**INFORME N° 066-2018-SENACE-PE/DEAR**

- A** : **MARCO ANTONIO TELLO COCHACHEZ**
Director de la Dirección de Evaluación Ambiental para
Proyectos de Recursos Naturales y Productivos
- ASUNTO** : Evaluación del Quinto Informe Técnico Sustentatorio para la
Modificación de Componentes Auxiliares de la Unidad Minera
El Porvenir, presentado por Milpo Andina Perú S.A.C.
- REFERENCIA** : M-ITS-00185-2018 (23.07.2018)
- FECHA** : Miraflores, 01 de octubre de 2018.
-

Realizar la evaluación de la versión actualizada de la subsanación de las observaciones realizadas al Quinto ITS UM El Porvenir (referida a la habilitación y mejora del Acceso Tingovado), presentado por Milpo Andina Perú S.A.C., para el pronunciamiento de la DEAR Senace, de acuerdo con la normativa sectorial aplicable.

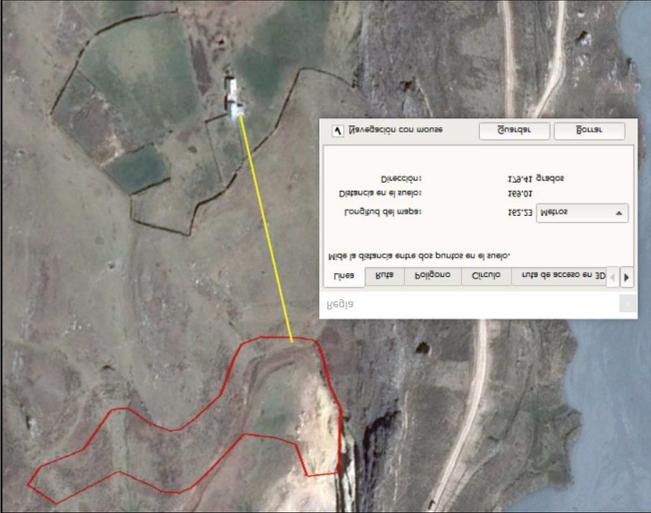
N°	Sustento	Observación	Levantamiento	Absuelta Si/No
	 <p>Vista del área propuesta para ubicación del campamento Fecha de la imagen: 21.07.2017.</p>	<p>también deberá actualizar el plano de componentes aprobados y demás secciones según corresponda. En caso, sea una actividad realizada sin certificación ambiental, el Titular no podrá proponer actividades en áreas previamente disturbadas sin autorización.</p>		
20	<p>En el ítem 9.7.5.5 Infraestructura de servicios, referido a Abastecimiento de agua, el Titular indica que la captación de agua para la PTAP será desde la cisterna de bombeo de agua cruda, pero no precisa las coordenadas.</p> <p>Asimismo, indica que el volumen de agua requerido será obtenido de la actual línea existente de impulsión de agua cruda, sin embargo, no precisa el caudal que tratará, ni especifica cuál de las dos captaciones aprobadas empleará como abastecimiento de la PTAP.</p> <p>Además, en el Anexo 9.7.10 Balance de agua del Proyecto, el Titular indica, dentro de Requerimiento de agua, Agua industrial y precisa como consumo actual 961 m³/h, no quedando claro si se trata agua fresca requerida (sin incluir la recirculación) o del caudal de recirculación.</p>	<p>Se requiere que el Titular:</p> <ol style="list-style-type: none"> Precise la ubicación de la cisterna de bombeo de agua cruda e incluya las coordenadas en el Sistema UTM WGS 84. Detalle el caudal de diseño de la PTAP y precise el punto de captación aprobada que empleará para abastecimiento de la PTAP. Indique en el Balance de agua del Proyecto, referido a Etapa de operación – consumo de agua para el campamento, como parte de requerimiento de agua, el consumo de agua industrial actual y futuro (considerando los objetivos propuestos que ameriten) y precise cuál es el caudal de recirculación y el caudal de agua fresca (en caso aplique). 	<p>El Titular se ha desistido del objetivo relacionado a la PTAP, por lo que no es materia de evaluación.</p>	<p>Desistido</p>
